Sagsnr.
2017-0314808

Forslag til ændringer i lokalplanen og kommuneplanen

På baggrund af den offentlige høring og designmanualen for højhuse (bilag 10) udarbejdet af bygherre foreslås en række ændringer i lokalplanbestemmelserne, samt en ændring vedr. parkering, besluttet på BR-mødet den 27. april 2017.

Tegning nr. 2 - Anvendelse

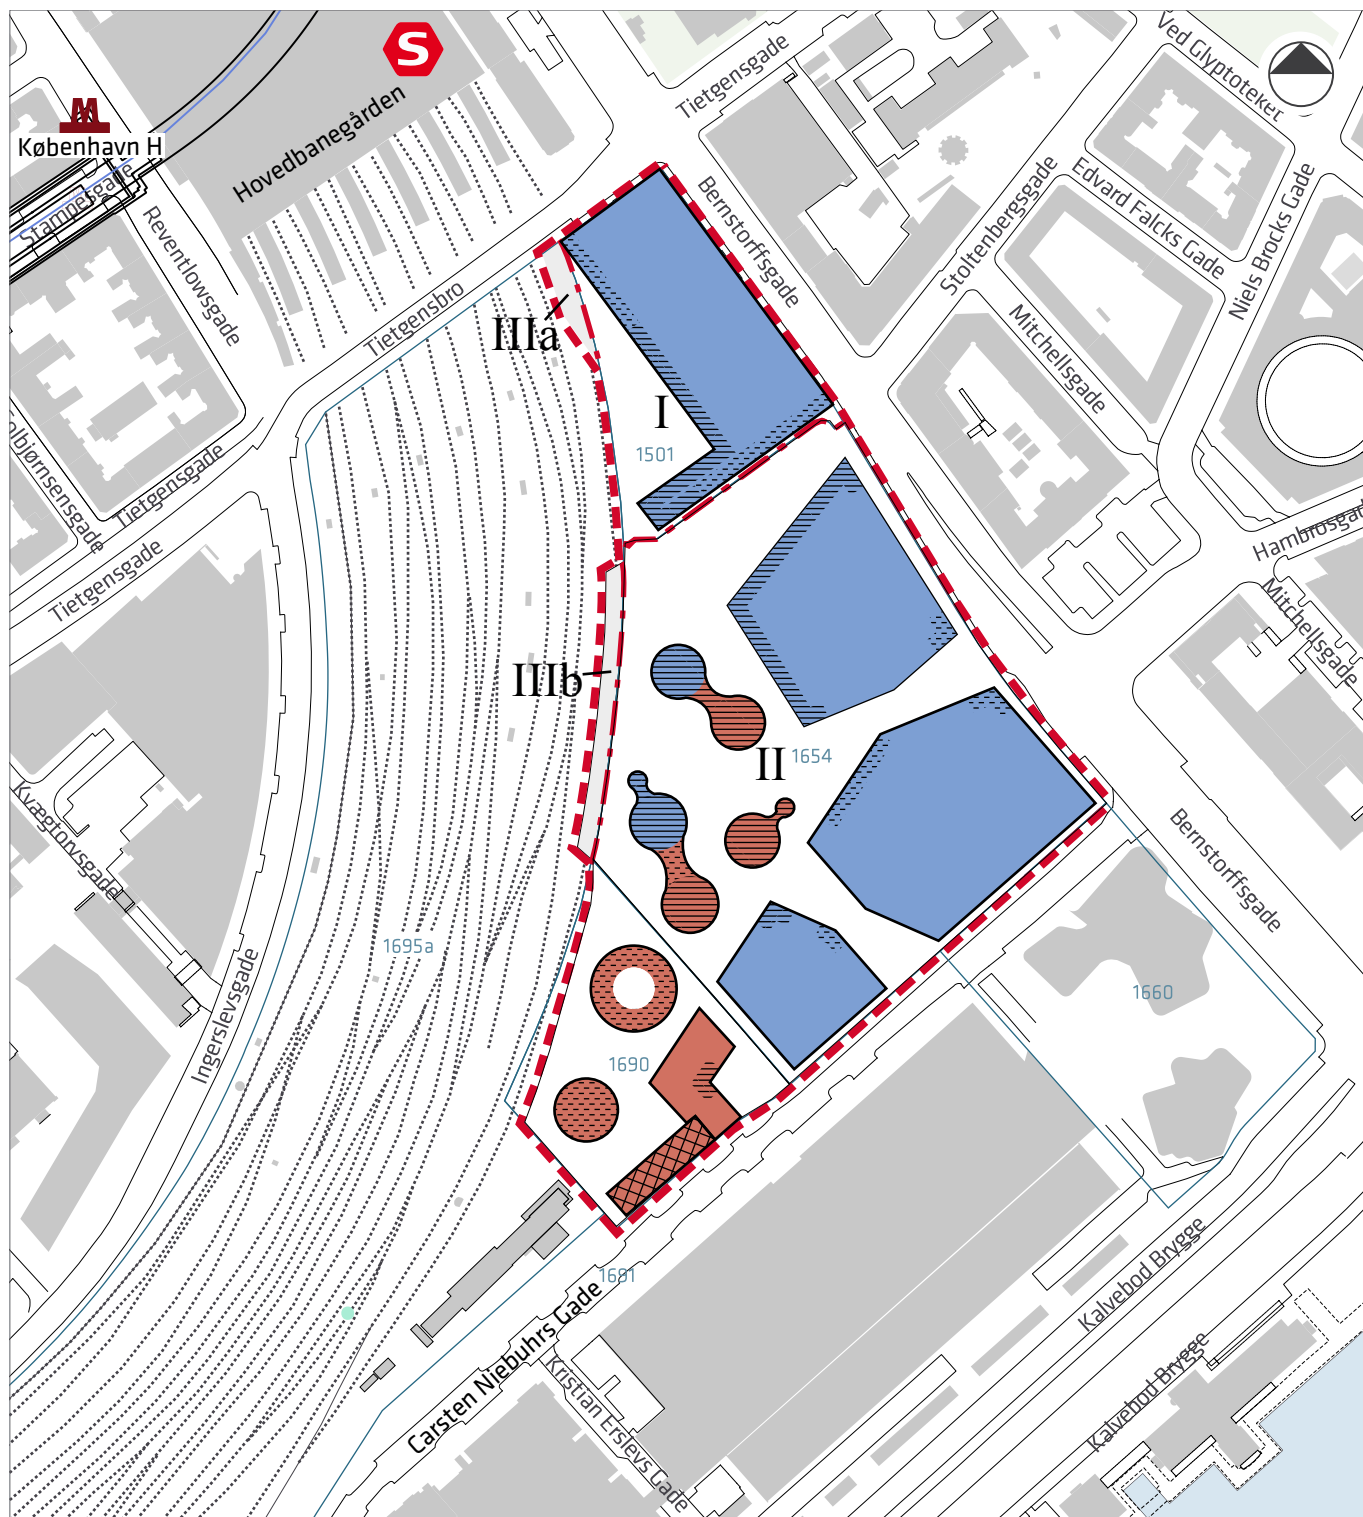
13. Lokalplantegning nr. 2 foreslås ændret således, at der i randbebyggelsen mod Kulturaksen samt mod plinten sikres flere butikker, restauranter, cafeer og lign. jf. § 3, stk. 10 a, mens hjørnerne i randbebyggelsen mod Bernstorffsgade overfor Polititorvet, samt adgangen til bygning G fra plinten og bygning H i passagen ændres fra § 3, stk. 10 a til § 3, stk. 10 b, så der gives mulighed for bl.a. adgangsfoyer.

Baggrunden for ændringen er at styrke bylivet på plinten, langs Kulturaksen og mod Bernstorffsgade, samt give mulighed for adgang til domicilet mod Bernstorffsgade overfor Polititorvet, og også give mulighed for adgang fra passagen til kontorbygning mod Carsten Niebuhrs Gade. Se forslag til ny tegning nr. 2 nedenfor.

Tegning nr. 4 - Bebyggelsesplan

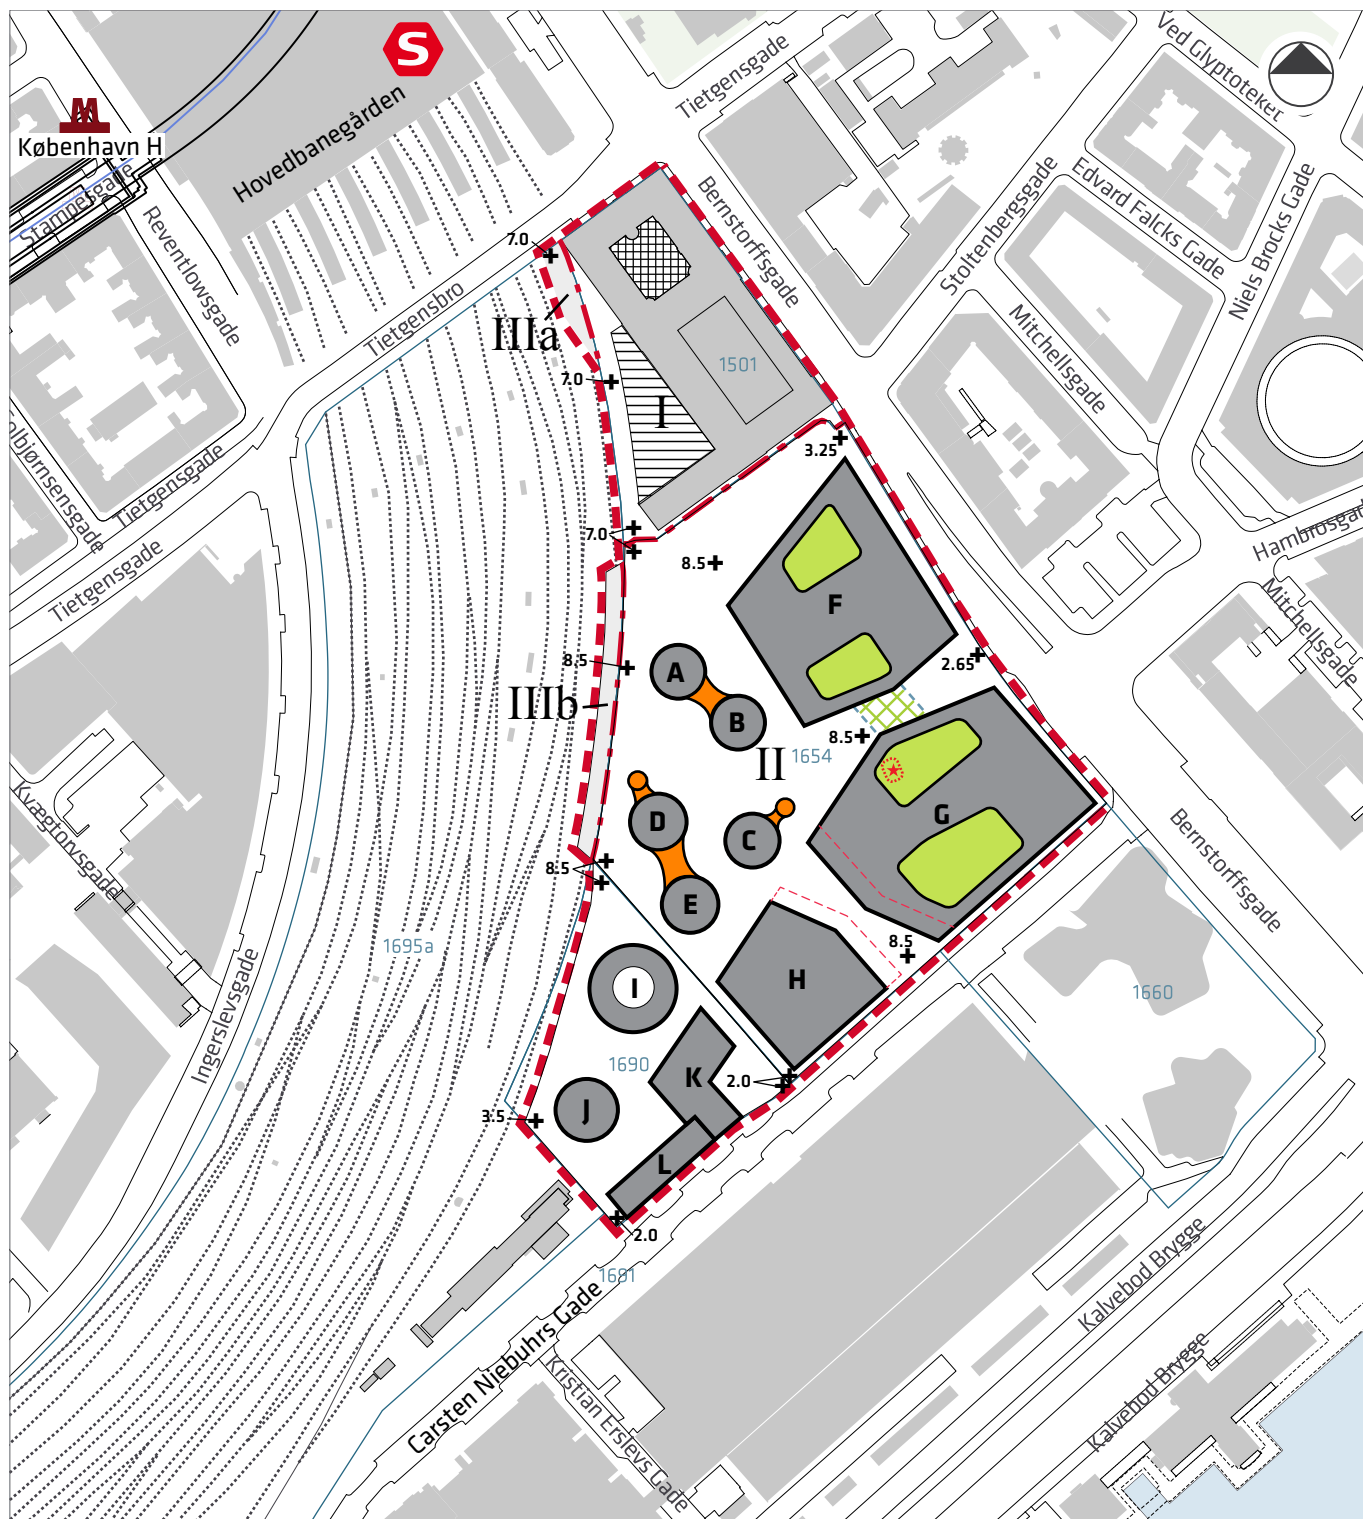
”... På bebyggelse, placeret mod Bernstorffsgade og Carsten Niebuhrs Gade, *kan placeres taghuse indenfor det angivne område jf. tegning nr. 4.* Taghuse må maksimalt være 3,5 m høje målt over tagetagen, og skal rykkes mindst 1 m tilbage fra tagetagens facadeflugt. *Ét sted jf. lokalplantegning nr. 4 kan placeres en ”skorsten” med en højde på maksimalt 7 m, som skal integreres udtryks- og placeringsmæssigt med de øvrige taghuse.*”

14. Lokalplantegningen nr. 4 forslås ændret jf. de nye bestemmelser i § 5, stk. 8 for taghuses placering og udformning. Se forslag til ny tegning 4 nedenfor.
